Réf. CRMS : AA/BDG/IXL20094\_681\_PUN\_Vautier\_62\_Wiertz

**Objet : IXELLES. Rue Vautier, 62. Musée Wiertz**

Demande de permis unique portant la restauration de l'accès extérieur du Musée, la rénovation du logement du concierge, l'amélioration de l'accessibilité aux personnes PMR et l'amélioration du dispositif d'évacuation de secours.

**Avis conforme de la CRMS**

Vues du jardin et des annexes, ainsi que de l'état général de la maison : hall, cage d'escalier, ancien salon, ancienne cuisine, palier des combles. Élévation projetée de la nouvelle lucarne (extr. du dossier de demande)

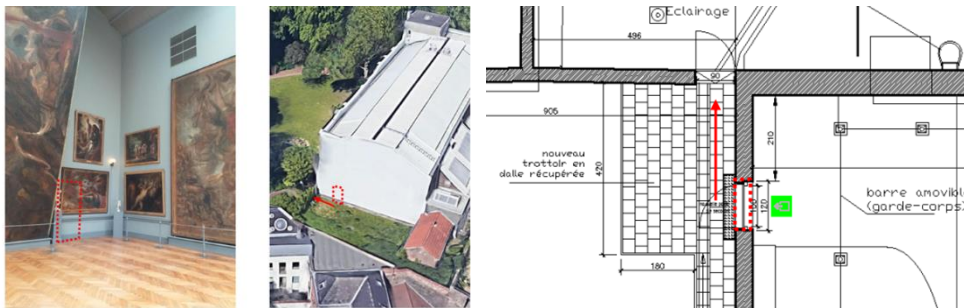
- pour la nouvelle lucarne de la maison du concierge, la CRMS demande que d'autres matériaux soient proposés, tels un bardage zinc ou bois, plutôt qu'un bardage en fibre-ciment comme indiqué sur les élévations des façades. Elle demande de soumettre cet élément à l'approbation

préalable de la DPC. Elle demande également de favoriser l'élévation de la nouvelle lucarne telle que vue sur la coupe B et non celle mentionnée dans la coupe C (cfr Situation projetée/plan 5/7: les élévations de la nouvelle lucarne sont différentes sur la coupe B et la coupe C)
